改善箇所説明図

基準不適合発生箇所

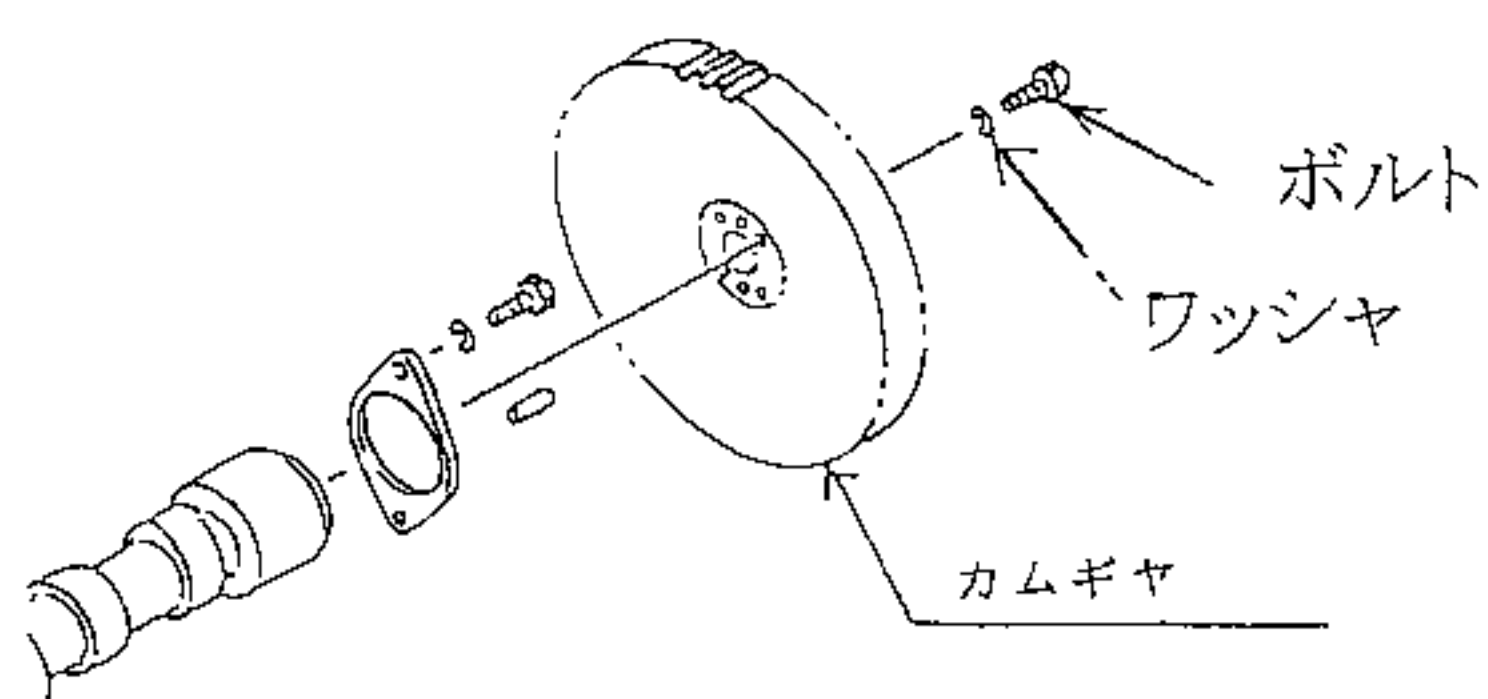
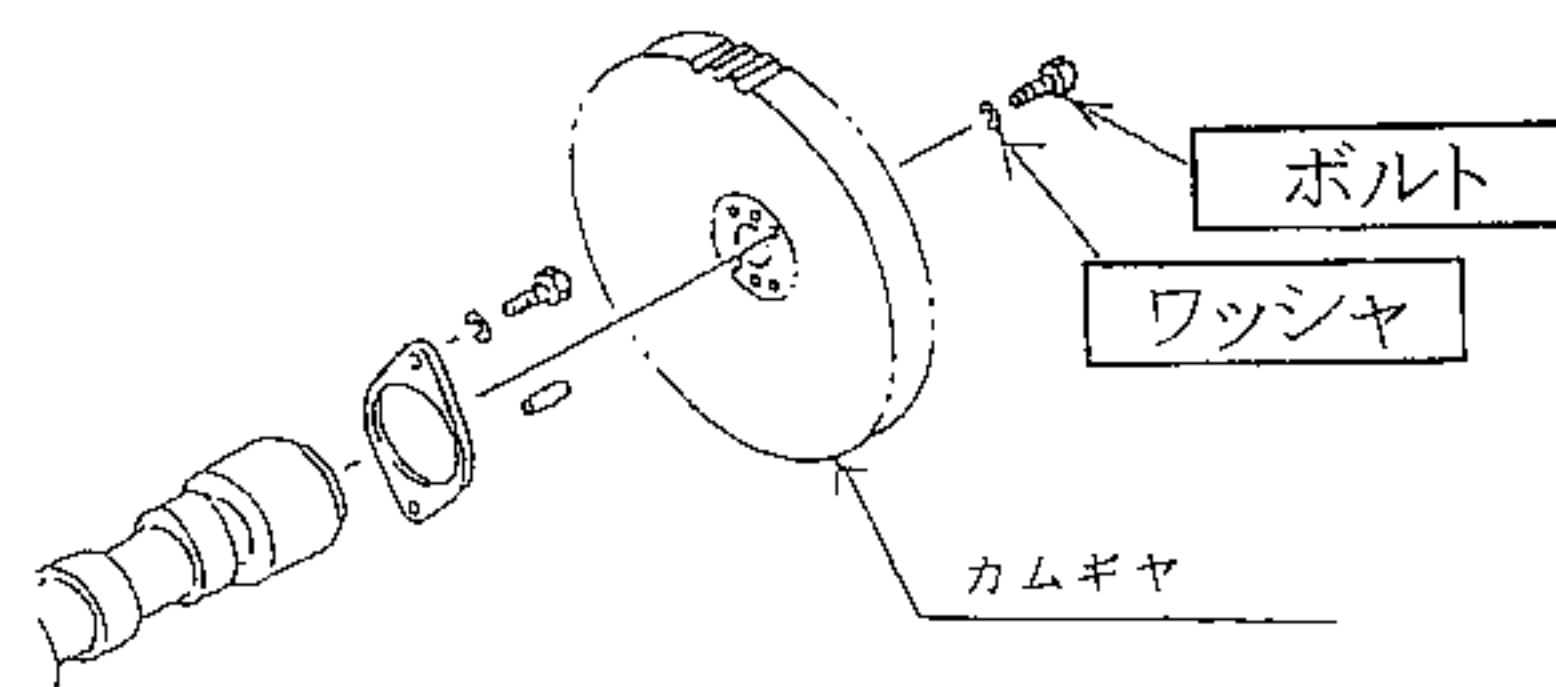
原動機において、カム軸駆動用ギヤ締付けボルトの締付け力が、不十分なものがあるため、そのままの状態で使用を続けると、原動機の振動によりボルトが緩むことがあり最悪の場合、カム軸が駆動されず原動機が停止し、再始動ができなくなるおそれがある。

改善前

ボルト材質：10.9T（4本）

ワッシャ：スプリングワッシャ

締付け工具：インパクトレンチ

全車両、当該「ボルト及びワッシャ」を対策品に交換する。
また、トルクレンチにてボルト締付け力を規制する。

改善後

ボルト材質：12.0T（4本）

ワッシャ：プレーンハードワッシャ

締付け工具：トルクレンチ
